柏崎刈羽原子力発電所 原子力事業者防災業務計画における読み替えについて

柏崎刈羽原子力発電所 原子力事業者防災業務計画 読替前後比較表

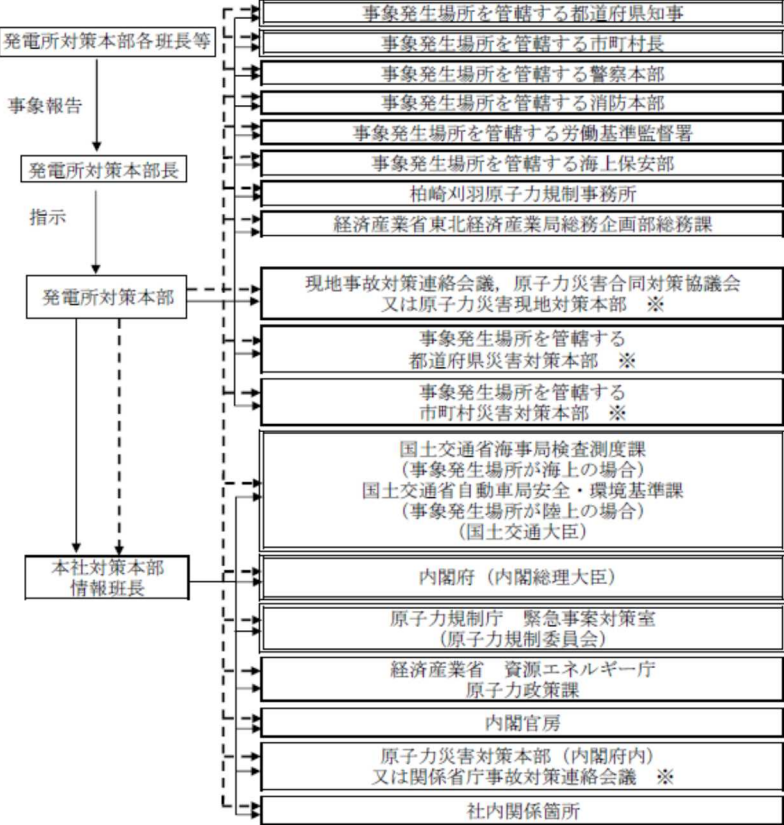
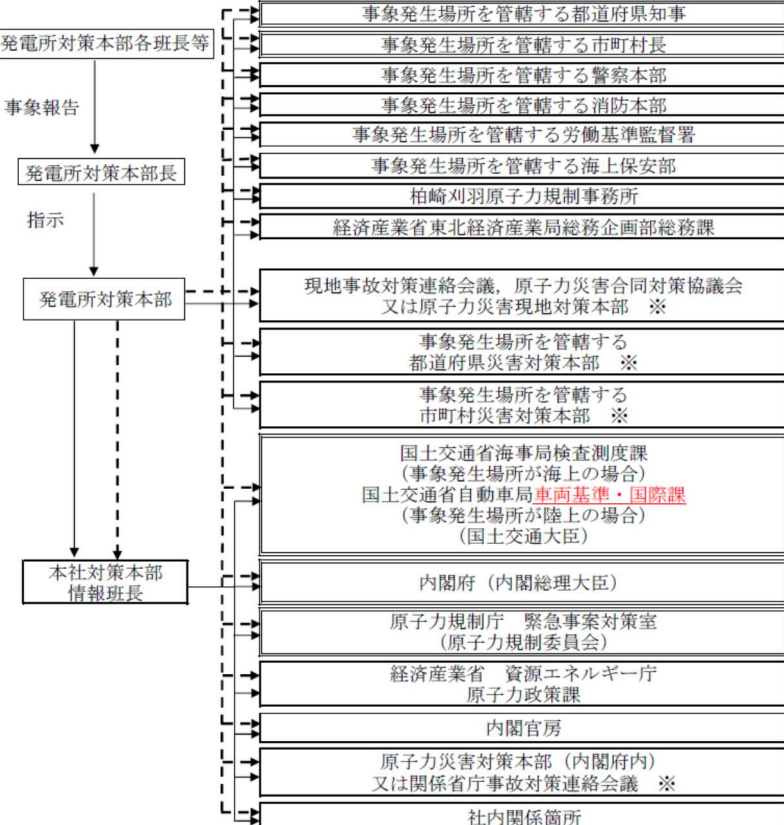
「柏崎刈羽原子力発電所 原子力事業者防災業務計画」につきまして、国土交通省自動車局の組織再編に伴い、国土交通省の組織が2022年4月1日より変更となったことから、読み替えが必要となりました。

頁	現 行	読替後	備 考
II-5	<p>別図2-4 原子力災害対策特別措置法第10条第1項に基づく通報経路 (2/2) (2) 事業所外運搬での事象発生時の通報経路</p> <p> : 原子力災害対策特別措置法第10条第1項に基づく通報先 : 電話によるファクシミリ着信の確認 : ファクシミリによる送信 : 電話等による連絡 </p>	<p>別図2-4 原子力災害対策特別措置法第10条第1項に基づく通報経路 (2/2) (2) 事業所外運搬での事象発生時の通報経路</p> <p> : 原子力災害対策特別措置法第10条第1項に基づく通報先 : 電話によるファクシミリ着信の確認 : ファクシミリによる送信 : 電話等による連絡 </p>	<p>国土交通省 自動車局の 組織再編に 伴う読み替 え</p>

頁	現 行	読替後	備 考
II-7	<p data-bbox="338 217 1061 260">別図2-5 原子力災害対策特別措置法第10条第1項の通報後の連絡経路(2/2) (2) 事業所外運搬での事象発生時の連絡経路</p>  <p data-bbox="300 1161 1048 1249"> : 原子力災害対策特別措置法第25条第2項に基づく応急措置の概要報告先 : ファクシミリによる送信 : 電話等による連絡 ※ : 災害対策本部等が設置されている場合に限る。 </p>	<p data-bbox="1189 217 1912 260">別図2-5 原子力災害対策特別措置法第10条第1項の通報後の連絡経路(2/2) (2) 事業所外運搬での事象発生時の連絡経路</p>  <p data-bbox="1160 1161 1908 1249"> : 原子力災害対策特別措置法第25条第2項に基づく応急措置の概要報告先 : ファクシミリによる送信 : 電話等による連絡 ※ : 災害対策本部等が設置されている場合に限る。 </p>	<p data-bbox="1973 708 2119 930">国土交通省 自動車局の 組織再編に 伴う読み替 え</p>

つきましては、「原子力事業者防災業務計画の確認に係る視点について」に基づく軽易な変更扱いとして、2022年4月15日より次回修正までの間、別添のとおり読み替えて運用させていただきますので、ご連絡致します。
